DECRETO N. 208 DEL 27-09-2022

OGGETTO: JUWI DEVELOPMENT 05 SRL - Progetto per un impianto fotovoltaico connesso alla rete da realizzarsi nel comune di Adria.  
Comune di localizzazione: Adria (RO).  
Procedura di autorizzazione unica regionale (art. 27-bis D. Lgs. n. 152/2006 e ss.mm.ii., L.R. n. 4/2016 e ss.mm.ii. e DGR n. 568/2018).  
Adozione del provvedimento favorevole di compatibilità ambientale.

**PARERE n. 187 del 29/06/2022**

**Oggetto:** JUWI DEVELOPMENT 05 SRL - Progetto per un impianto fotovoltaico connesso alla rete da realizzarsi nel comune di Adria.  
Comune di localizzazione: Adria (RO).  
Domanda per il rilascio del procedimento autorizzativo unico regionale (art. 27-bis del D.Lgs. n. 152/06 e ss.mm.ii., art. 11 L.R. n. 4/16, D.G.R. n. 568/2018).  
**Parere di compatibilità ambientale**

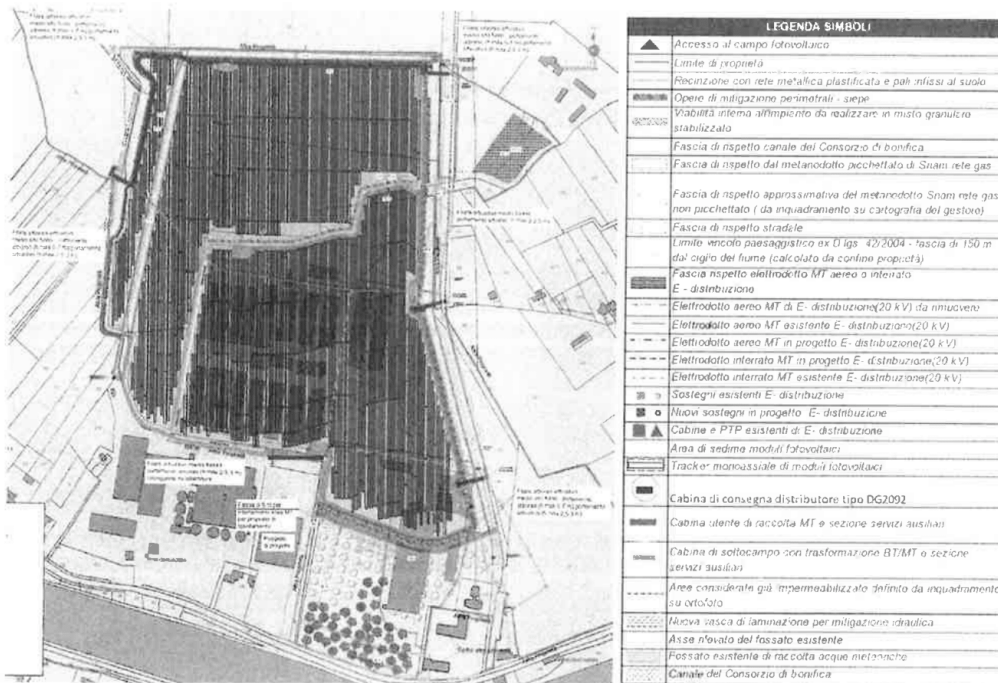
Tenuto conto della natura vincolante del parere espresso dalla Soprintendenza, al fine di superare il dissenso espresso dalla predetta Autorità, si chiede al proponente di valutare la necessità di proporre adeguamenti e modifiche progettuali che permettano di superare le criticità paesaggistiche rilevate nel suddetto parere, alla luce anche delle eventuali valutazioni che verranno effettuate dalla Commissione regionale per il patrimonio culturale qualora il Segretario regionale del Ministero della Cultura avviasse il riesame del parere negativo della Soprintendenza Archeologia Belle Arti e Paesaggio per le Province di Verona, Rovigo e Vicenza.

La proposta progettuale è stata predisposta in modo tale che l'installazione dell'impianto fotovoltaico non interessi le porzioni del sito sottoposte a tutela paesaggistica; il progetto è stato modificato inoltre rafforzando la proposta di opere di mitigazione a verde inizialmente presentata.

- la creazione di differenti soluzioni di cortine verdi ubicate sul perimetro dell'area di progetto, esternamente rispetto alla recinzione dell'impianto, diversificate in funzione del contesto con cui l'intervento si interfaccia, con piantumazione di filari arboreo-arbustivi medio-alto fusto – portamento arboreo (H max 6-7 m) portamento arbustivo (h max 2,5-3 m).;
- la realizzazione di un pioppeto nell'area di proprietà ricadente nell'ambito vincolato sotto il profilo paesaggistico laddove l'attuale copertura arborea risulti non presente o di scarsa entità;
- la piantumazione di un filare arbustivo medio-basso (altezza massima 2-2,5 m) lungo il canale di raccolta delle acque meteoriche esistente che attraversa trasversalmente l'ambito di progetto.

Ove possibile, gli esemplari arborei ed arbustivi attualmente esistenti sul perimetro dell'area di progetto e sulla porzione sud della proprietà non interessata dagli interventi e ricadente in area vincolata sotto il profilo paesaggistico, saranno mantenuti ed eventualmente rafforzati con piantumazioni intercalari.
